## Rapport de contrôle d'installations électriques à basse et à très basse tension

RÉF. 83/2024/73528/01:1

DATE DU CONTRÔLE 29/07/2024 (13:10 - 13:50) AGENT VISITEUR Dylan Jacqmin  
 ADRESSE DU CONTRÔLE rue de la Poterie 38 - 7100 La Louvière TYPE DE CONTRÔLE Visite de contrôle vente ancienne installation (8.4.2.)

### Croquis de position élémentaire et descriptif sommaire des tableaux

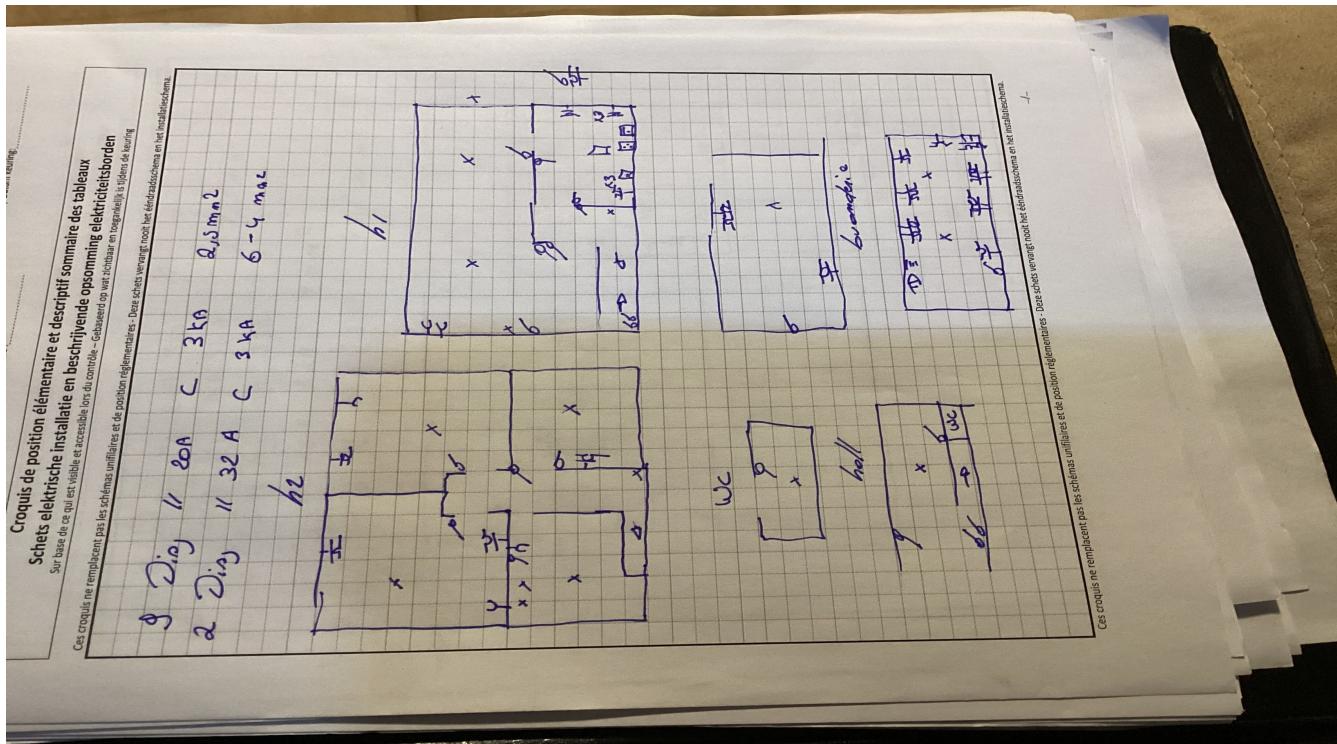
Conformité schéma(s) unifilaire(s) et plan(s) de position	Pas OK	Nombre de tableaux	1	Nombre de circuits	11
Les fondations datent	D'avant le 1/10/1981	Dispositif différentiel de tête		ID - 40A - 300mA - type A - test OK	
Type d'électrode de terre	Piquets	Dispositif différentiel supplémentaire		ID - 40A - 30mA - type A - test OK	
Résistance de dispersion de la prise de terre (Ω)	11,36	Fixation/Etat/Détérioration matériel		Pas OK	
Conformité des liaisons équipotentielles et des PE	Pas OK	Contrôle visuel appareils fixes et/ou mobiles		Pas OK	
Test de continuité	Pas concluant	Protection contre les contacts directs		Pas OK	
Contrôle boucle de défaut	Concluant	Résistance générale d'isolation (MΩ)	7,8		
Protection contre les contacts indirects	Pas OK	Adéquation DPCDR – prise de terre		OK	
Le ou les socles de prise en défaut sont localisés dans		Adéquation protections surintensités – sections		Pas OK
